Nasz znak: **GPI.271.1.4.2014**

Dotyczy: przetargu nieograniczonego na „**Remont Gminnego Ośrodka Kultury w miejscowości Łopuszna**” BZP Nr 44592-2014 z dn. 07.02.2014r.

Zgodnie z art. 38 ust. 1 i 2 ustawy Prawo Zamówień Publicznych (Dz.U. z 2013r. poz. 907, 984, 1047, 1473) Zamawiający udziela wyjaśnień i zmienia treść specyfikacji istotnych warunków zamówienia:

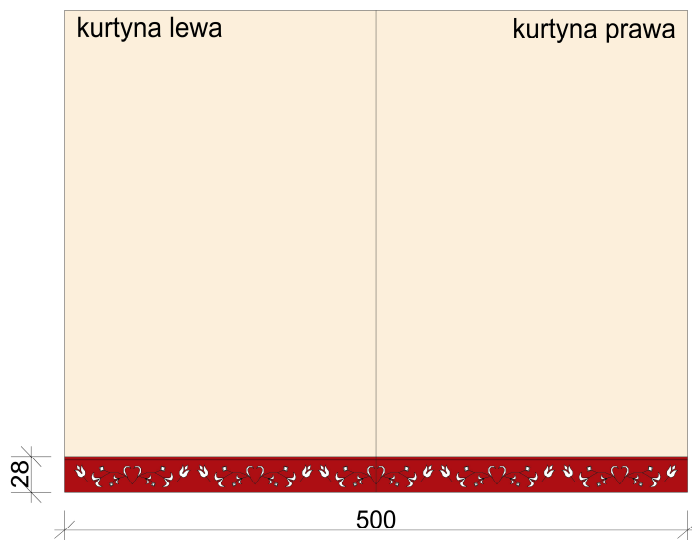
Wykonawca zwraca się z prośbą o uszczegółowienie parametrów technicznych składanej sceny w zakresie:

- czy wysokość podestów sceny ma być regulowana czy stała-/jaka wysokość/
- ile schodów wejściowych
- czy uwzględnić barierki z trzech stron sceny
- czy scena ma być wyposażona w zadaszenie

Przy wycenie zadania wykonawca uwzględni parametry sceny i podestów:

- podest regulowany (o wysokości od ok. 0,5m do ok. 1,0m),
- schody boczne z dwóch stron po 5 stopni,
- barierki podestu z trzech stron,
- scena z zadaszeniem i z osłonami bocznymi i tylną zgodnie z poniższym schematem.
